Fietsersbond Amsterdam  
WG-plein 84  
1054 RC Amsterdam  
T: 0206854794  
E: info@fietsersbond.amsterdam

Datum: 08-11-2023

Betreft: Inspraak Zeeburgereiland

*Verbeelding in Ruimtelijk Kader*

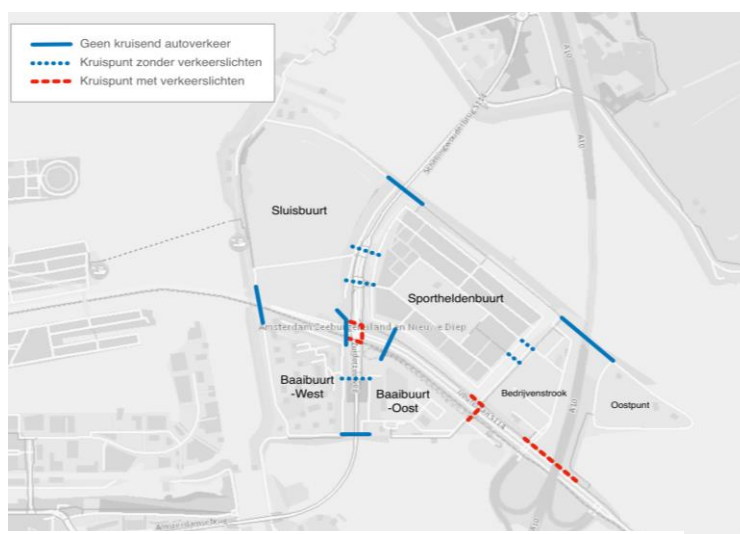
We zijn kritisch over de hoeveelheid rijstroken, inclusief op- en afritten zes stuks. We zouden graag een voorstel zien met 2x1 rijbanen met (korte) op/afritten naar de Zuiderzeeweg om zo een compacter wegprofiel te creëren met minder negatieve impact op de verblijfskwaliteit. Door de onderdoorgang bij de Zuiderzeeweg zullen deze rijbanen beter doorstromen.

Het is niet geheel duidelijk of er aan de zijde van de Baaibuurt een tweerichtingen vrijliggend fietspad is gepland, gezien de beperkte oversteekbaarheid van de IJburglaan zien we deze graag terug in de planvorming.

### **Fietslus vanaf Zuider IJdijk**

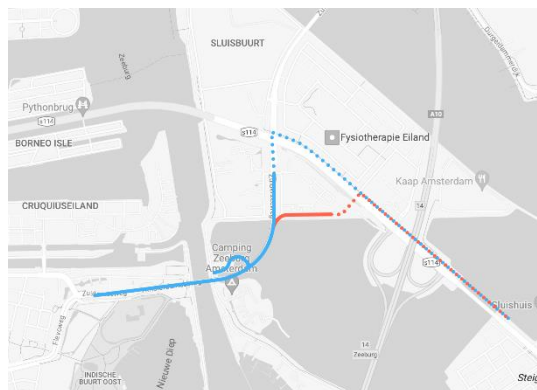
We zien in de ontwerp schetsen meerdere knel- of aandachtspunten die nog verbeterd moeten worden:

1. Trechterwerking op het fietspad door versmallingen;
2. Scherpe bochten in de hellingen;
3. Hellingspercentages;
4. Menging van langzaam verkeer door het ontbreken van een voetgangersstrook, in combinatie met een groeiende stroom voetgangers;
5. Ruimte voor de aansluiting op de Zuider IJdijk;
6. Aansluiting en voorrangssituatie bij de kruisingen op de brug.

We adviseren om de fietslus in alle opzichten ruimer aan te leggen met voldoende opstelruimte bij de aansluitingen op de brug en de Zuider IJdijk. Verder heeft een haakse aansluiting op de brug met een duidelijke voorangsregeling, waarbij het verkeer op de brug voorrang heeft, de voorkeur.

*Voorstel alternatief profiel aanbrug variant 1 en variant 2*

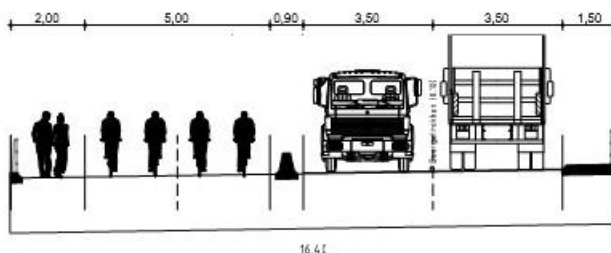
De aanbruggen zullen naar verwachting ook intensief door voetgangers worden gebruikt, ook op basis van de ervaring met de Nesciobrug. Vanuit integrale toegankelijkheid en sociale veiligheid zouden de aanbruggen ook moeten voorzien in het gebruik door voetgangers. In de bestaande situatie is met alle fiets- en voetpaden bij elkaar opgeteld ca. 6,5m beschikbaar voor voetgangers en fietsers. In een aantal varianten wordt een nieuwe situatie getoond waarbij het fietspad 5 meter breed zonder aparte voetgangersvoorzieningen. Dat houdt in dat in de praktijk het 5 meter brede fietspad met voetgangers moet worden gedeeld, wat een verslechtering betekent ten aanzien van veiligheid en capaciteit.

In het ontwerp van de varianten 1 en 2 lijkt nog enige ruimte over te zijn. We stellen voor om in plaats van een bijna twee meter brede bufferzone tussen het fietspad en de rijbaan een smallere en hogere borstwering te maken, het fietspad richting de rijbaan te verleggen en de vrijgekomen ruimte samen te voegen met de bufferruimte tot een voetpad wat op gelijk niveau met het fietspad wordt aangelegd. Hiermee zou extra capaciteit worden gecreëerd.
